Affaire suivie par le Lieutenant MANDON Didier
Référence à rappeler : **DM / AM / D-2023-001451**
DOSSIER : I-333-00161

EXTENSION D'ENTREPÔT LOGISTIQUE
AREFIM - Représenté par M. Valéry FENES
COSMETICPARK – LOT B3
220 rue du Jasmin
45760 BOIGNY-SUR-BIONNE & VENNECY

*Consultation par UD DREAL en date du 09/02/2023 concernant le dossier de demande
d'autorisation environnementale « EXTENSION BÂTIMENT B1 » daté d'octobre 2022.*

Avis du SDIS

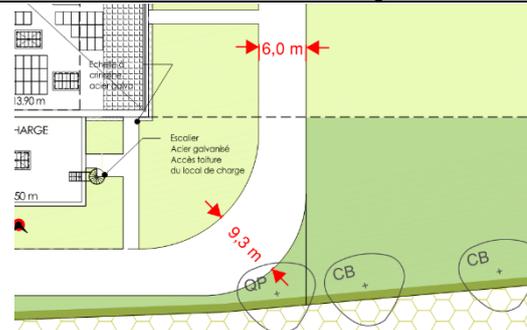
2. *Créer un deuxième accès au site utilisable par les véhicules de lutte contre l'incendie conformément à l'arrêté du 01/06/2015 relatif aux prescriptions générales applicables aux installations relevant du régime de l'enregistrement au titre de l'une au moins des rubriques 4331 ou 4734 de la nomenclature des installations classées.*

Un deuxième accès pompier sera créé au Nord du site, il répondra à la prescription de l'arrêté du 01/06/2015. Les plans du dossier ont été mis à jour :

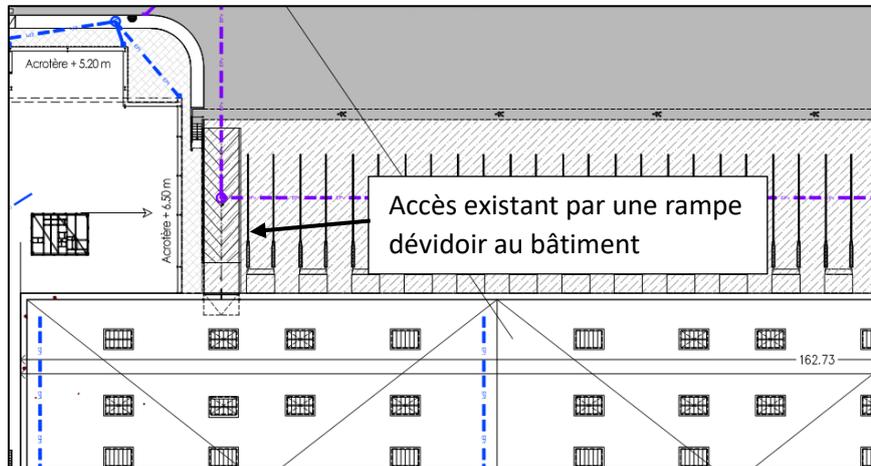
4. S'assurer que le flochage sur 10 m des sous-faces de toitures de l'intégralité de l'extension façade Sud soit suffisant afin de limiter les impacts des flux thermiques sur la voie engin passant au sud du projet au maximum à 5 kW/m². La possibilité de voie en impasse n'étant pas prévue par l'arrêté du 01/06/2015 relatif aux prescriptions générales applicables aux installations relevant du régime de l'enregistrement au titre de l'une au moins des rubriques 4331 ou 4734 de la nomenclature des installations classées pour la protection de l'environnement.

Une note disponible en pièce jointe précise les attendus du logiciel Flumilog (Institut national de l'environnement industriel et des risques, Utilisation de l'outil Flumilog pour la planification des secours, Verneuil-en-Halatte : Ineris - 207056 - v1.0, 22/11/2022). Cette note revient sur les hypothèses fondatrices de l'outil Flumilog et, en se basant sur celles-ci et sur quelques exemples, explique les règles de prudence à tenir lors de l'interprétation des résultats. Il convient de souligner que le logiciel Flumilog a été développé dans le cadre de la maîtrise de l'urbanisation, soit donc pour la protection des tiers au regard de l'implantation des entrepôts. A ce titre, il a été fait notamment le choix d'une cinétique prudente dans l'outil, tant pour la propagation que pour le comportement des parois, afin de maximiser l'étendue des zones pour un flux thermique donné conduisant à accélérer le développement d'un incendie, jusqu'à l'atteinte de sa puissance maximale, en comparaison de situations réelles d'incendie. Ce choix d'une cinétique prudente, fait pour l'usage premier de Flumilog, rend son emploi délicat pour d'autres applications. Les hypothèses complémentaires de projection et d'inclinaison des flammes, dans le but de représenter toutes les configurations d'incendie possibles accentuent cette complexité d'exploiter les résultats de l'outil pour d'autres usages. Il est rappelé dans cette note qu'au regard des hypothèses actuellement faites dans l'outil Flumilog, l'usage des résultats de modélisation obtenus au moyen de l'outil Flumilog n'est pas pertinent pour la planification de l'intervention des secours.

Pour rappel, plusieurs mesures compensatoires sont présentées dans le dossier vis-à-vis des flux thermiques engendrés suite à la modélisation d'incendie de palettes expérimentales de rubrique type 4331 et 2662. Ces mesures mises en place par le pétitionnaire sont les suivantes :

- Mise en place d'une aire de retournement au Nord Est du projet,
- Mise en place d'une bande de flocage de 10 m en toiture à l'arrière du bâtiment (du côté de la cuve sprinkler),
- Compartimentage des cellules avec la mise en place de murs coupe-feu 4h,
- Ajout d'un poteau incendie permettant de positionner les aires de stationnement en dehors des flux thermiques de 3 kW/m²,
- Mise en place d'aires d'aspiration au niveau de la cuve sprinkler,
- Déplacement de la cuve sprinkler sous la cellule 05 exempt de liquides inflammables.

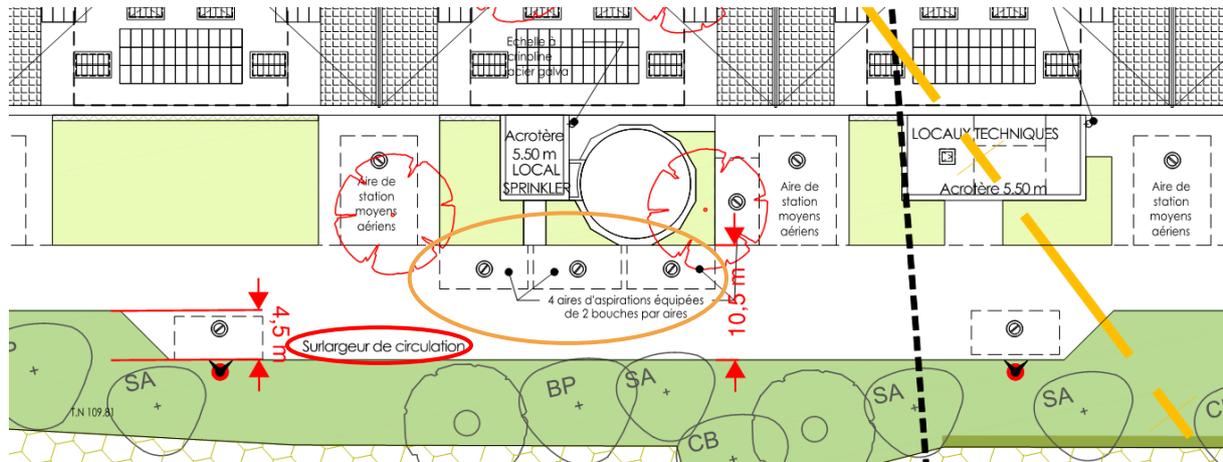
7. *S'assurer, pour chacun des scénarii, que l'étude des flux thermiques simulée pour un incendie de structure et/ou un incendie de bassin de rétention de liquide inflammable, est compatible avec :*

- *Le positionnement des aires de stationnement des engins à proximité des poteaux et des réserves incendie, soit en dehors des zones de flux thermiques supérieures à 3 kW/m² ;*
- *Les voiries d'accessibilité utilisables par les engins des services de secours, soit en dehors des zones de flux thermiques supérieures à 5 kW/m².*

Une note disponible en pièce jointe précise les attendus du logiciel Flumilog (Institut national de l'environnement industriel et des risques, Utilisation de l'outil Flumilog pour la planification des secours, Verneuil-en-Halatte : Ineris - 207056 - v1.0, 22/11/2022). Cette note revient sur les hypothèses fondatrices de l'outil Flumilog et, en se basant sur celles-ci et sur quelques exemples, explique les règles de prudence à tenir lors de l'interprétation des résultats. Il convient de souligner que le logiciel Flumilog a été développé dans le cadre de la maîtrise de l'urbanisation, soit donc pour la protection des tiers au regard de l'implantation des entrepôts. A ce titre, il a été fait notamment le choix d'une cinétique prudente dans l'outil, tant pour la propagation que pour le comportement des parois, afin de maximiser l'étendue des zones pour un flux thermique donné conduisant à accélérer le développement d'un incendie, jusqu'à l'atteinte de sa puissance maximale, en comparaison de situations réelles d'incendie. Ce choix d'une cinétique prudente, fait pour l'usage premier de Flumilog, rend son emploi délicat pour d'autres applications. Les hypothèses complémentaires de projection et d'inclinaison des flammes, dans le but de représenter toutes les configurations d'incendie possibles accentuent cette complexité d'exploiter les résultats de l'outil pour d'autres usages. Il est rappelé dans cette note qu'au regard des hypothèses actuellement faites dans l'outil Flumilog, l'usage des résultats de modélisation obtenus au moyen de l'outil Flumilog n'est pas pertinent pour la planification de l'intervention des secours.

Pour rappel, plusieurs mesures compensatoires sont présentées dans le dossier vis-à-vis des flux thermiques engendrés suite à la modélisation d'incendie de palettes expérimentales de rubrique type 4331 et 2662. Ces mesures mises en place par le pétitionnaire sont les suivantes :

- Mise en place d'une aire de retournement au Nord Est du projet,
 - Mise en place d'une bande de flocage de 10 m en toiture à l'arrière du bâtiment (du côté de la cuve sprinkler),
 - Compartimentage des cellules avec la mise en place de murs coupe-feu 4h,
 - Ajout d'un poteau incendie permettant de positionner les aires de stationnement en dehors des flux thermiques de 3 kW/m²,
 - Mise en place d'aires d'aspiration au niveau de la cuve sprinkler,
- Déplacement de la cuve sprinkler sous la cellule 05 exempt de liquides inflammables.

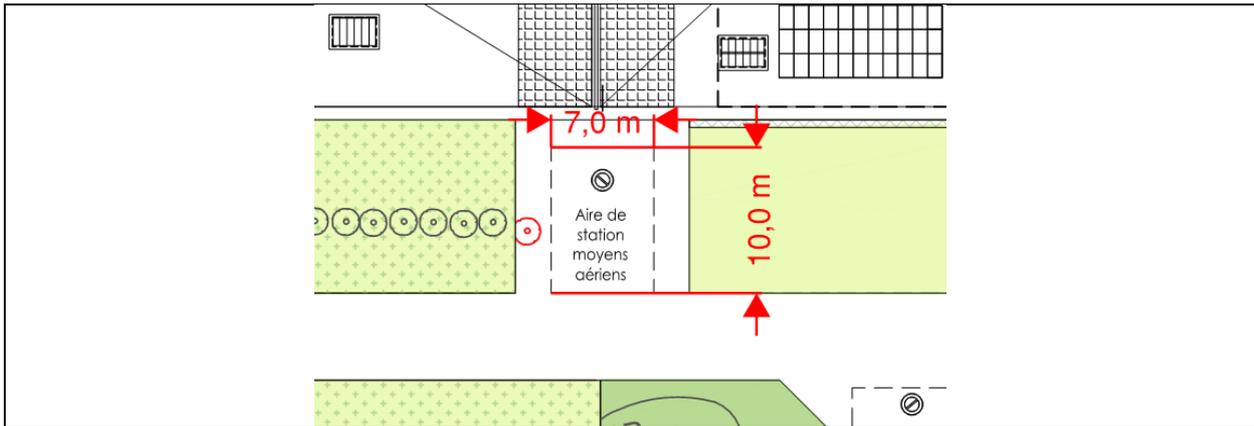
10. *Permettre la mise en place simple et rapide des moyens élévateurs aériens. A cette fin il convient que les aires de mise en station des moyens aériens parallèles aux bâtiments bénéficient à leurs deux extrémités d'arrondis faisant biseau à 45°. Cet aménagement doit être libre et praticable en tout temps. En effet les dimensions minimales de 7 m x 10 m d'une aire de mise en station d'un moyen aérien sont celles devant présenter une résistance particulière au poinçonnement, mais ces côtes ne présagent pas, selon le positionnement de l'aire, de l'absence de modalités de conception/articulation de voiries nécessaires à son accès (article 3.3.1., annexe II de l'arrêté du 11/04/17 relatif aux prescriptions générales applicables aux entrepôts couverts soumis à la rubrique 1510).*

Les aires de mise en station des moyens aériens respecteront les modalités de l'article 3.3.1 de l'annexe II de l'arrêté ministériel du 11/04/17.

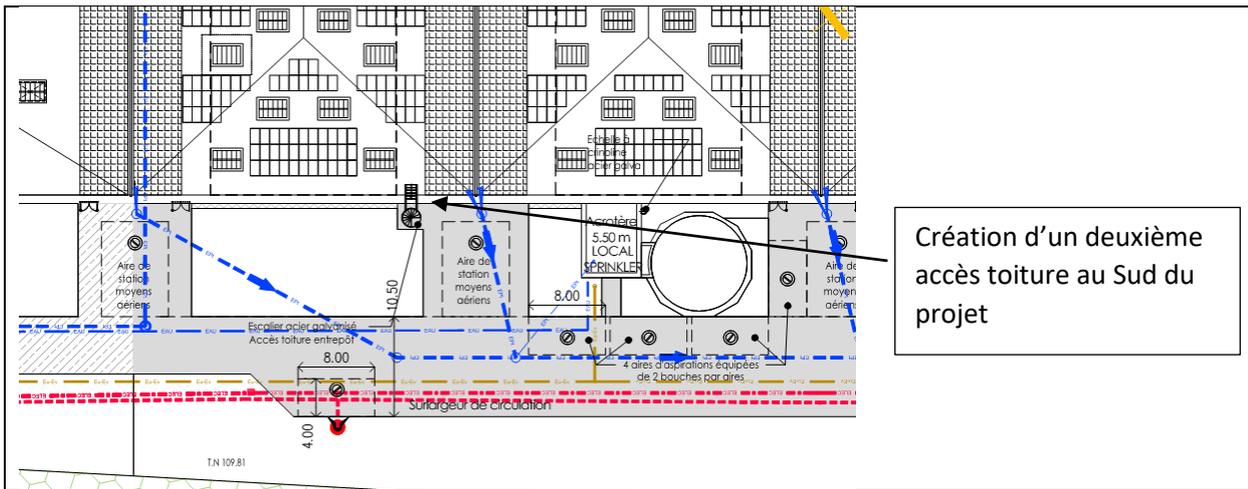
13. *Munir les ouvrants devant permettre le passage des dévidoirs sur roues de tuyaux d'un dispositif permettant de les maintenir fonctionnels (loquet vertical de porte, cale...), restituant ainsi un passage libre de 1,8 mètre (Annexe II Point 3 - Accessibilité - voies engins - Guide de l'application de l'arrêté ministériel du 11 avril 2017).*

Les portes d'accès devant permettre le passage des dévidoirs seront munies d'un dispositif mis à la disposition du SDIS, permettant de les maintenir partiellement ouverts afin de restituer un passage libre de 1,8 mètre.
